(仮称)横浜本町２丁目プロジェクトの
これまでの経緯と変更要旨について【報告】

（仮称）横浜本町 2 丁目プロジェクト
関内中央準特区地区　都市景観協議資料

景観形成の考え方 (変更)

第 72 回横浜市都市美対策審議会景観審査部会
2024.6.11

3 変更内容 _ 01. 建物高さの変更

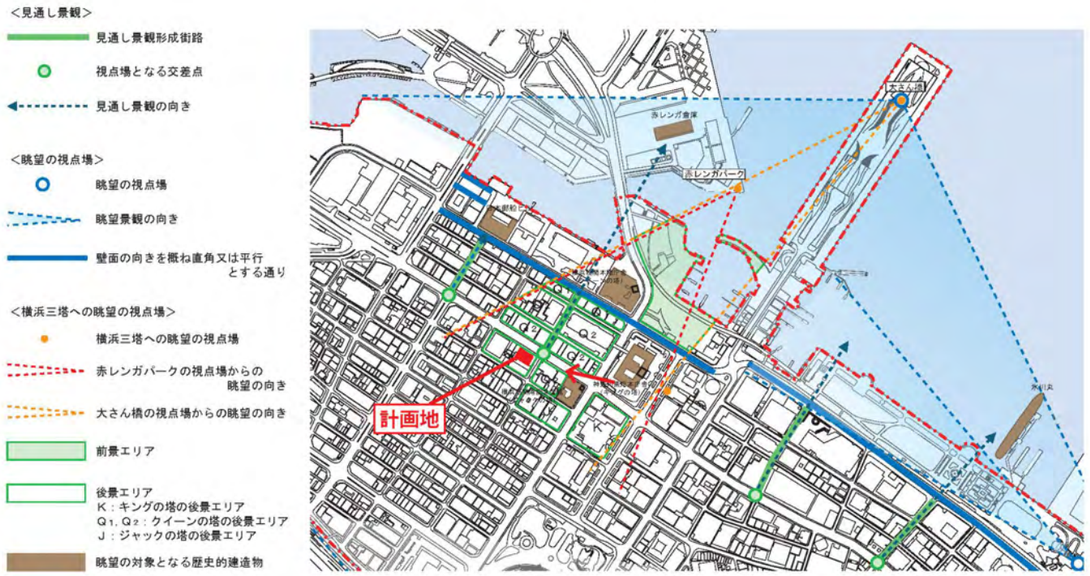
変更前：地上 16 階建　建物高さ 74.99m

変更後：地上 8 階建　建物高さ 43m

3 変更内容 _ 02. 空地の扱いの変更

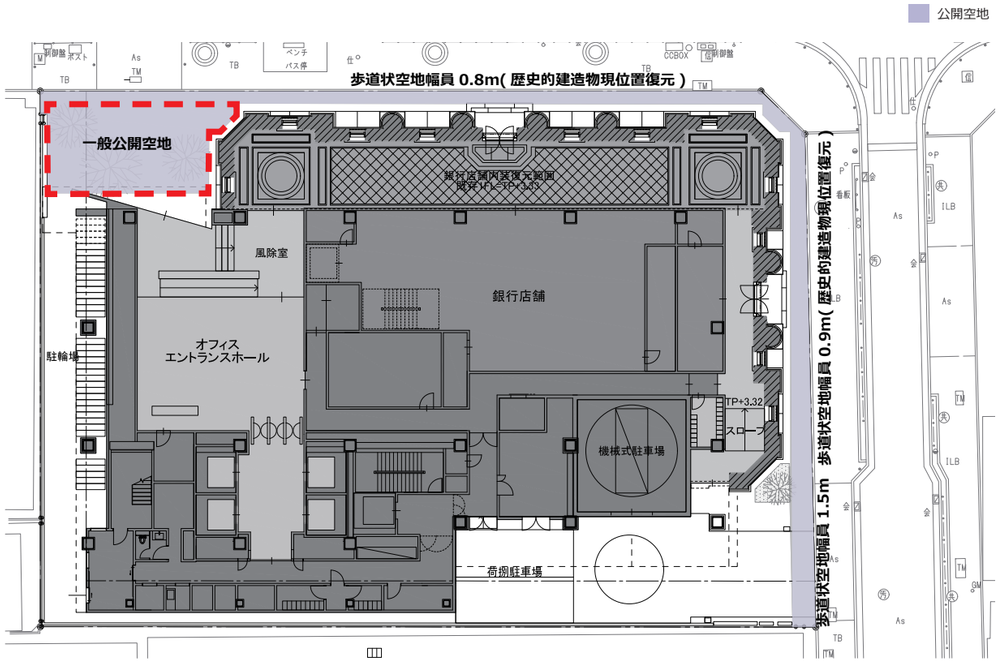
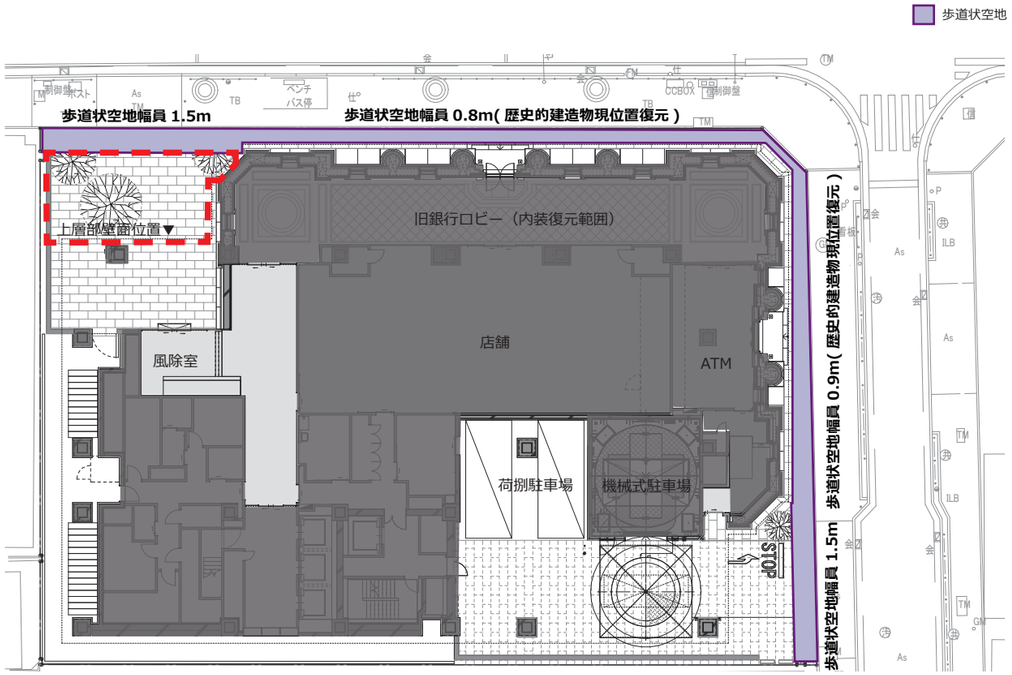
変更前：メインエントランスへのアプローチが公開空地

→歴史的建造物に関する情報の掲出

変更後：公開空地ではないが、前面道路に対して

圧迫感を軽減するピロティとして計画

3 変更内容 _ 02. 空地の扱いの変更

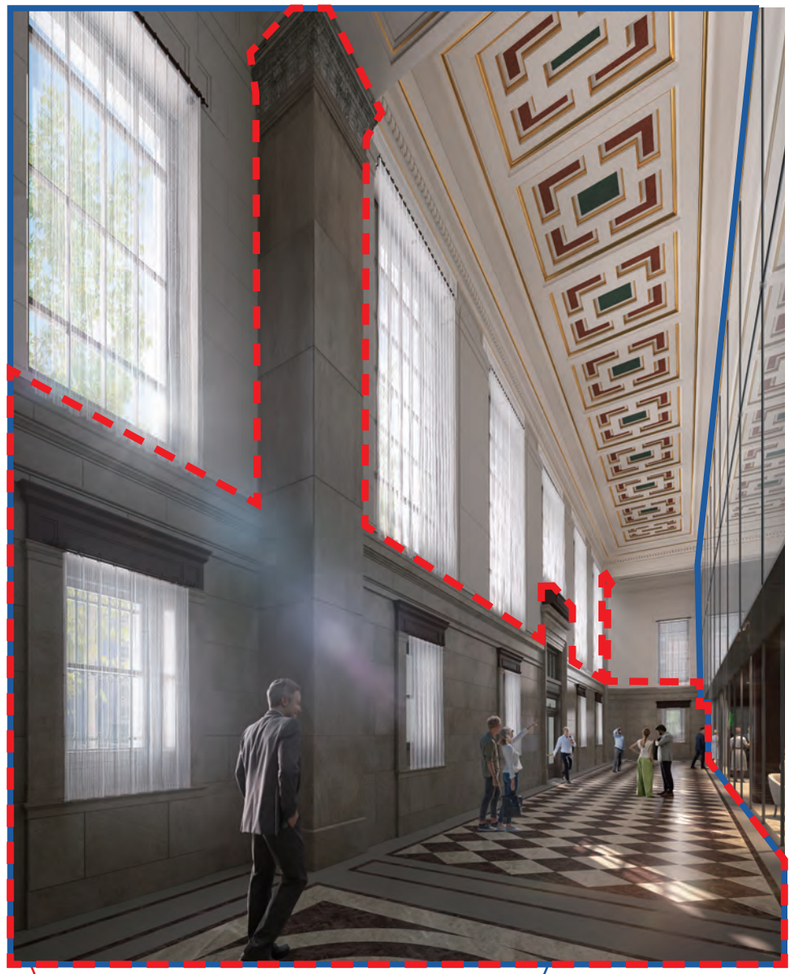
変更前：内装復元範囲 = 公開空地に準ずる空地
壁石材・床石材の生け捕り再利用を試みる
銀行店舗の営業時間内は公開

変更後：内装復元範囲 = まちづくり方針等と整合させるための措置
壁石材の生け捕り再利用を試みる（床石材の生け捕りは中止）
店舗の営業時間内は公開

1 階平面図 R01 A3:1/200

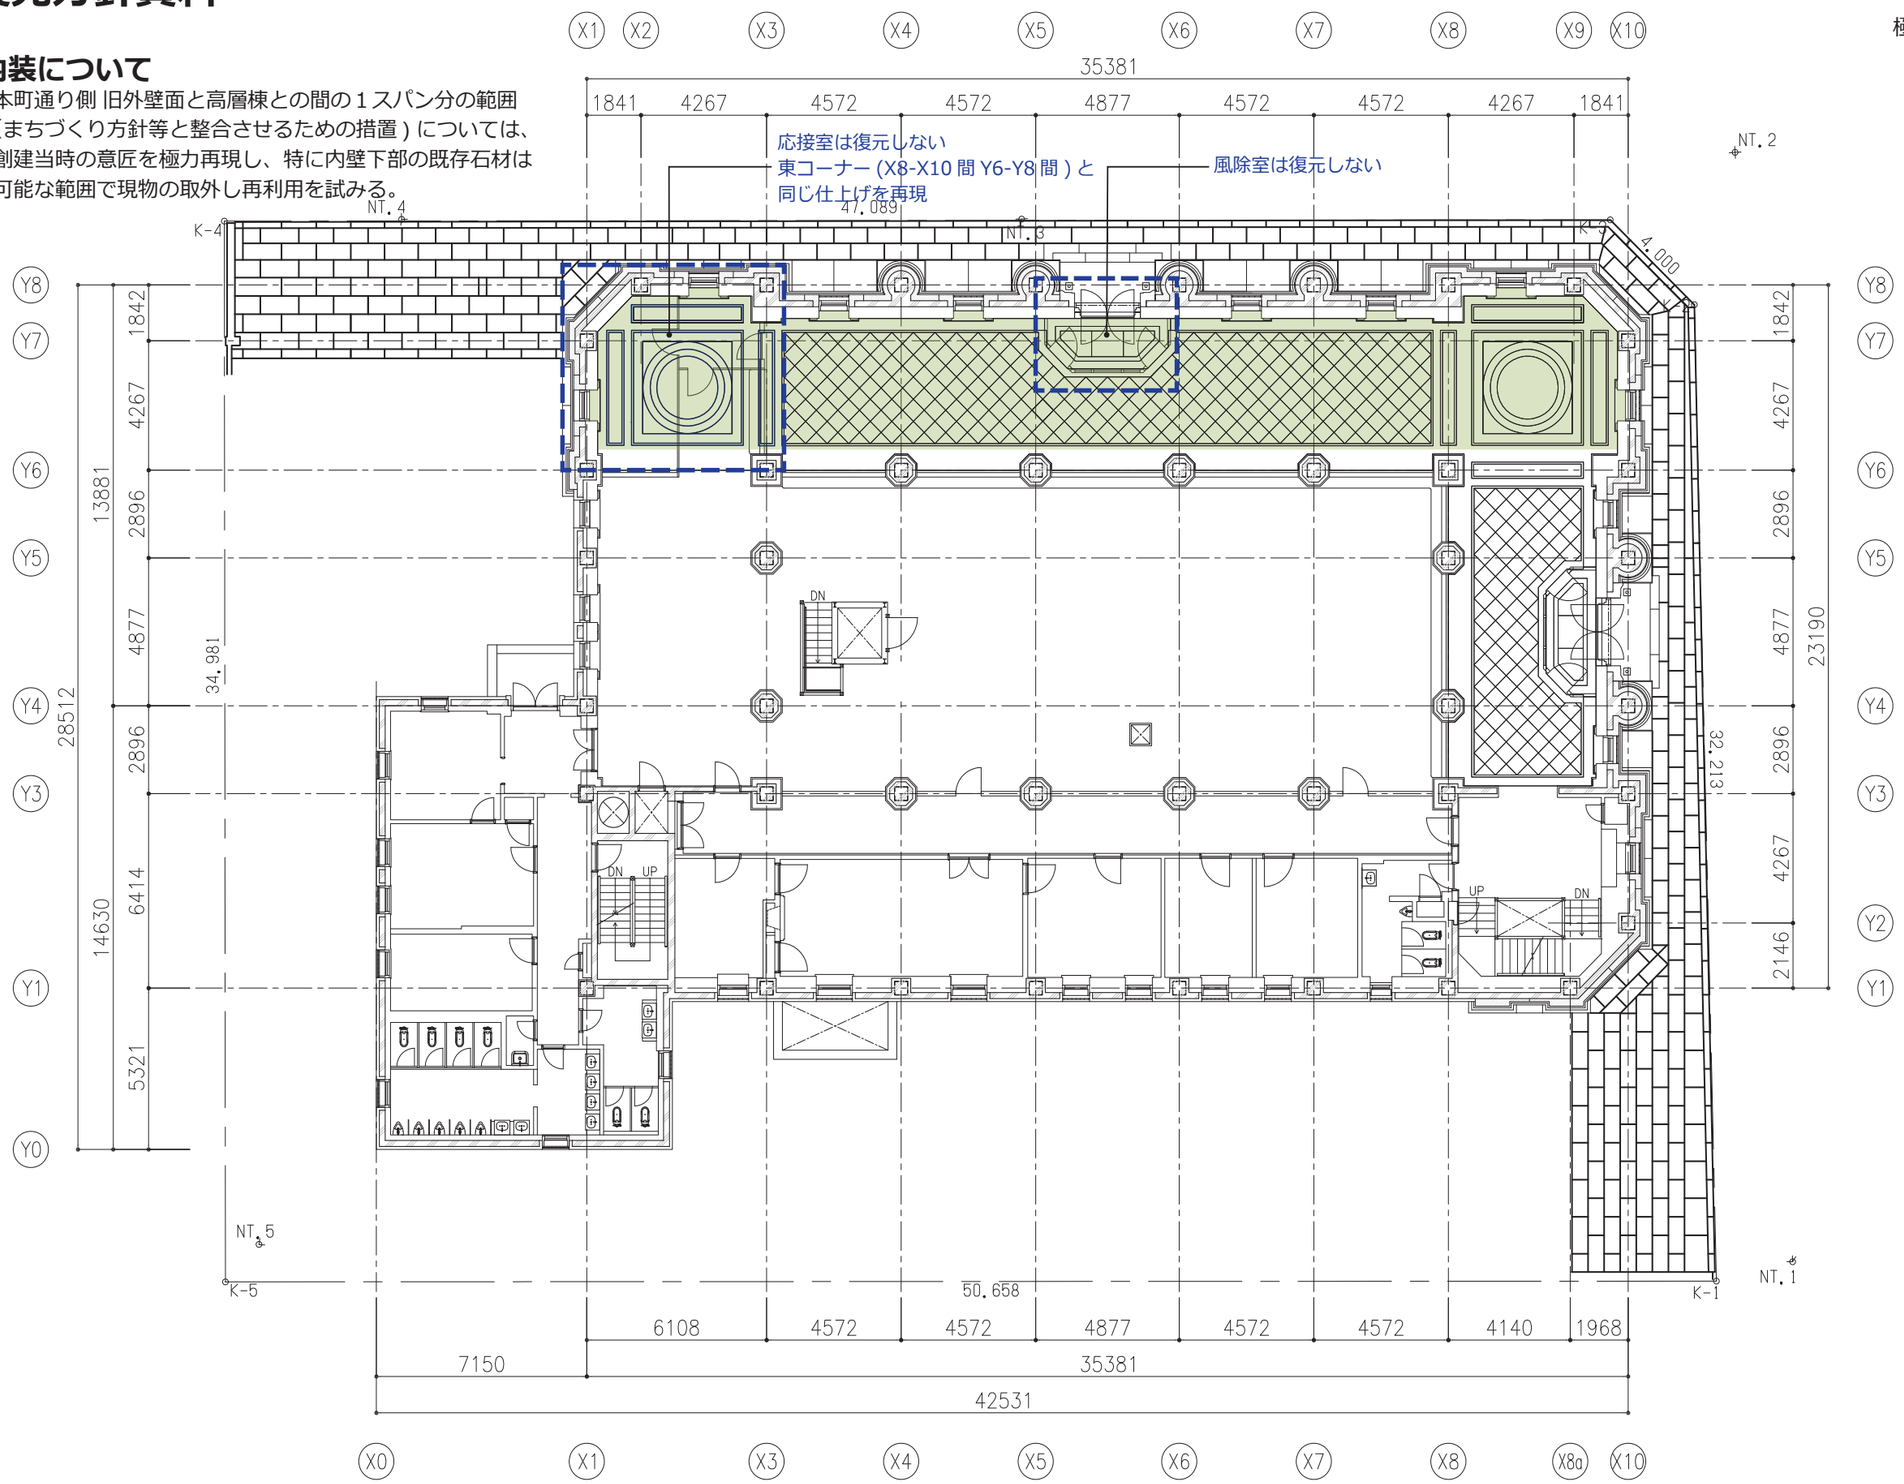
本町通り側 旧外壁面と高層棟との間の１スパン分の範囲（まちづくり方針等と整合させるための措置）については、創建当時の意匠を極力再現し、特に内壁下部の既存石材は可能な範囲で現物の取外し再利用を試みる。
